Indesit Company

WD118SP

26335

Hauptpunkte Technischer Dokumentation

n1040230: Veränderter Bugel der Dämpfer Comunanza

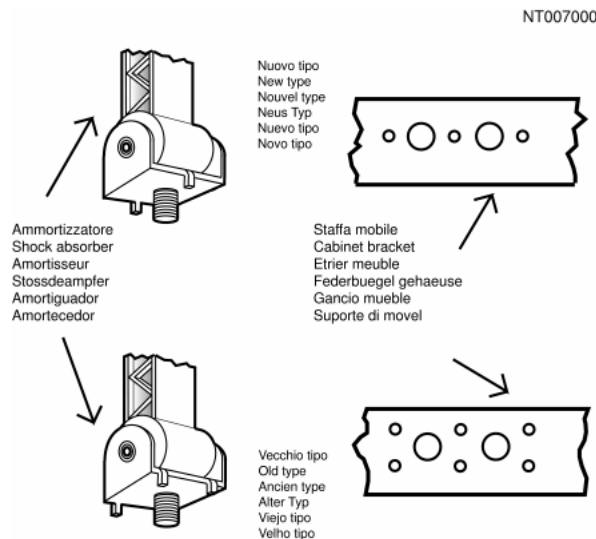
Ab Seriennummer 11107.0001 wurden bei den im Werk in Comunanza hergestellten Waschmaschinen und Wasch- und Trockenautomaten Dämpfer mit dem veränderten Bugel zur Befestigung am Gerät eingesetzt.

Die Änderung hat auch die Geräte betroffen, die im Bereich der Befestigung der Dämpfer einen anderen Schnitt aufweisen (siehe beigelegte Abbildung).

Nr. 086372 - Dämpfer 120 N (11105);

Nr. 086515 - Dämpfer 80 N (11105);

n1040282: Neues Abpumpsystem OKO.

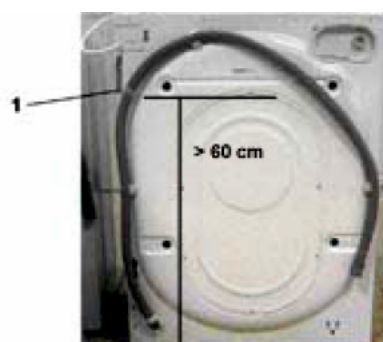
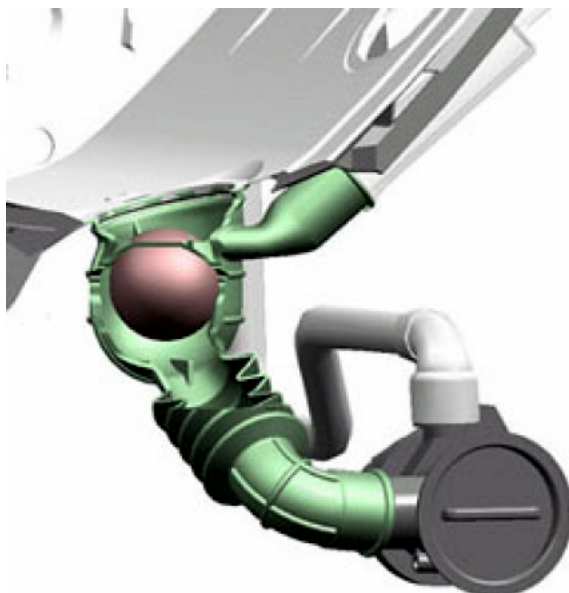
Das Besondere an dem OKO-System ist die Einführung einer Kunststoffkugel ins Innere des Schlauchs, der die Laugenwanne mit der Ablaufpumpe verbindet (siehe Abb. 2 A).

Am Anfang jedes Spülgangs füllt die Maschine 10 Sekunden lang Wasser ein und aktiviert 2 Sekunden lang die Ablaufpumpe. Dadurch entsteht ein Niveauunterschied zwischen dem Wasser in der Laugenwanne und dem Wasser im Ablaufschlauch; durch diesen Niveauunterschied wird der Druck der Kugel nach oben erhöht und der Verbindungsschlauch zwischen Laugenwanne und Ablaufpumpe hermetisch verschlossen (siehe Abb. 2D).
